Memorando nº 127/2023 - DT

Assunto: Implantação de vagas de estacionamento.

REQUERIMENTO Nº 183 / 2023

AVENIDA PAULO VI ATUALMENTE:

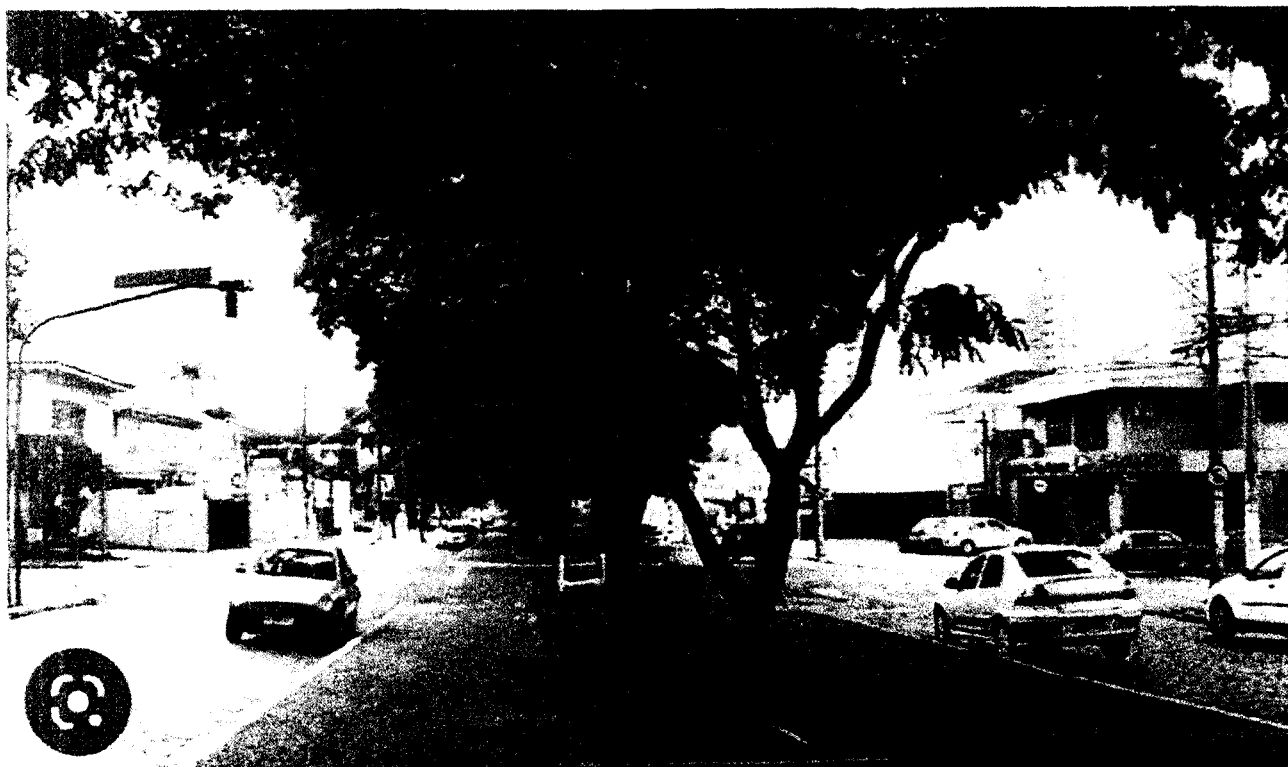
Diante disso, levantou-se a questão quanto à possibilidade de otimizar o local, de forma a comportar maior número de vagas para estacionamento, com a transferência das atuais vagas paralelas à guia onde se localizam os imóveis, para a pista ao lado do canteiro central, nos moldes dos estacionamentos existentes paralelos ao canteiro central da avenida Major Nicácio (fotos ilustrativas em anexo).

O presente requerimento solicita estudos que averiguem a possibilidade de transferir as faixas de estacionamento para junto do canteiro central, ou seja, paralela a este, e as duas pistas de rolamento deslocadas para próximo da calçada, conforme gravura acima.

Considerando que o requerente solicita a transferência das vagas paralelas à guia onde se localizam os imóveis, para a pista ao lado do canteiro central, na Avenida Paulo VI, informo que o CTB em seu artigo 181, proíbe o estacionamento de veículos em canteiros centrais,

Exceções são permitidas por determinação da Autoridade de Trânsito do município, cabendo esclarecer que, no caso em tela, foi realizado estudo pelo Setor de Trânsito, o qual emitiu parecer contrário, tendo em vista o alto risco de acidentes que a mudança traria aos condutores/pedestres durante a travessia da via.
